Utställningsutlåtande

Datum: 2022-03-30

Detaljplan för Handel, bostäder mm inom kv Gösen inom stadsdelen Gamlestaden i Göteborg

Inkomna yttranden utställning 1

Bild 1.

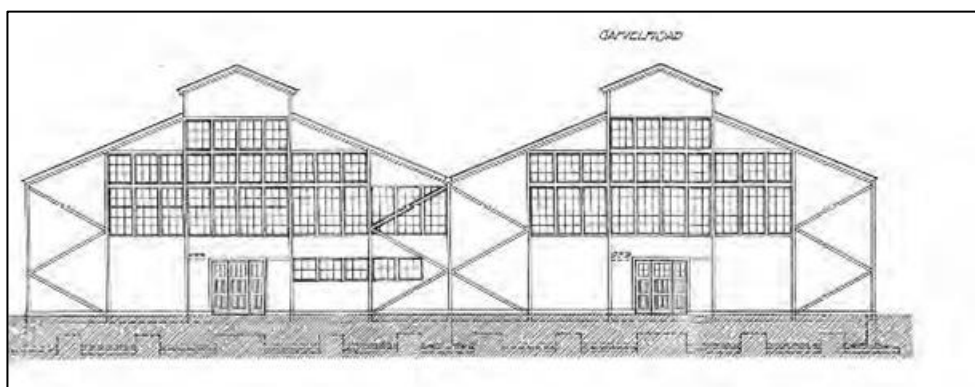
Enligt planbestämmelserna skall den nordöstra gaveln av Härden återuppbyggas som en rekonstruktion av ursprunglig byggnad. Till stöd för rekonstruktionen har en laserskanning gjorts. Härden uppfördes ursprungligen år 1916–1917 med en port i respektive gavel och en nedre fönsterrad i den nordöstra gaveln (*se bild 1*). Den ursprungliga porten och fönsterraden i den nordöstra gaveln, har nu satts igen och kan inte utläsas från den nu utförda laserskanningen. Med hänsyn till detta vill SKF att återuppbyggnaden av den ursprungliga gaveln ska baseras på både den gjorda laserskanningen och den ursprungliga ritningen av A Krüger & Son genom Hjalmar Lyvander 1917 (*se bild 1 nedan och Antikvarisk Varsamhetsplan, Lindholm Restaurering AB, sid 58*).

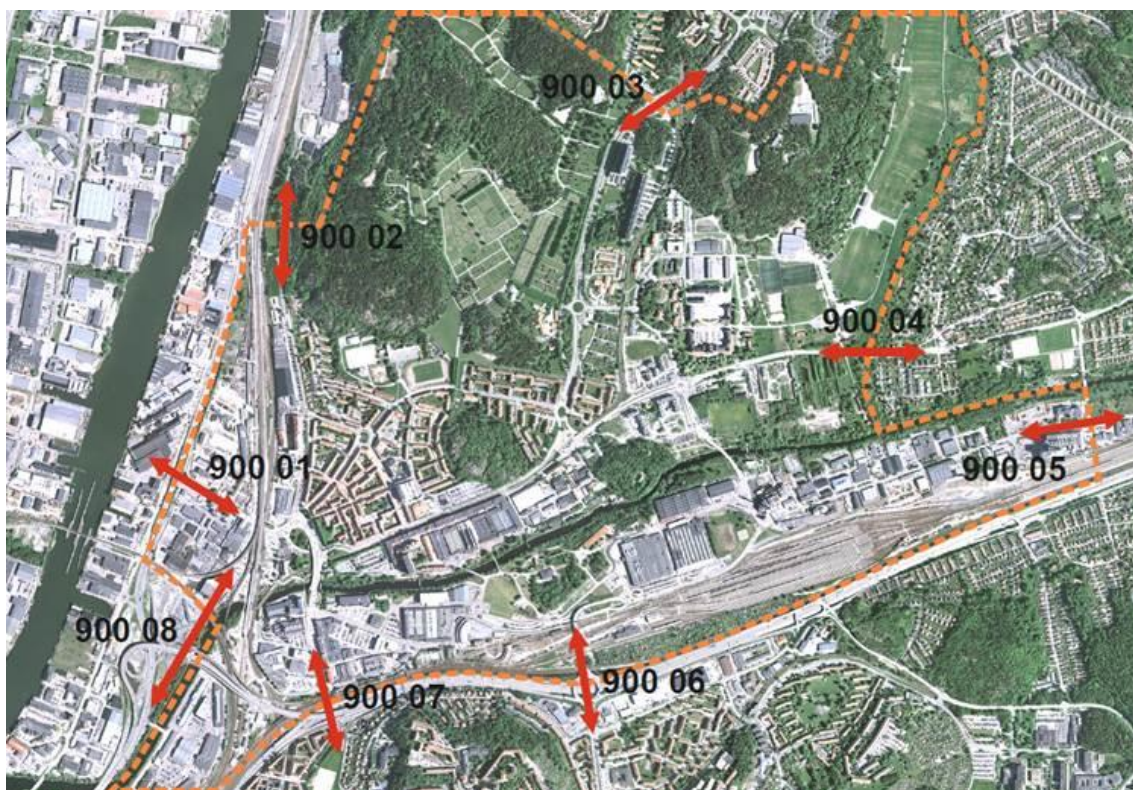
Inom detaljplanen har parkeringen för handeln maximerats till 1300 platser. Delarna av kv Gösen som inte ingår i den nya planen kommer att påverkas av den nya planen genom att 50 parkeringsplatser försvinner för att ge plats till en ny gata och denna parkering ska lösas inom detaljplanen för handel genom att man upplåter 50 platser genom ett avtal mellan parterna. Därför bör parkeringen för handeln öka till 1350 platser.
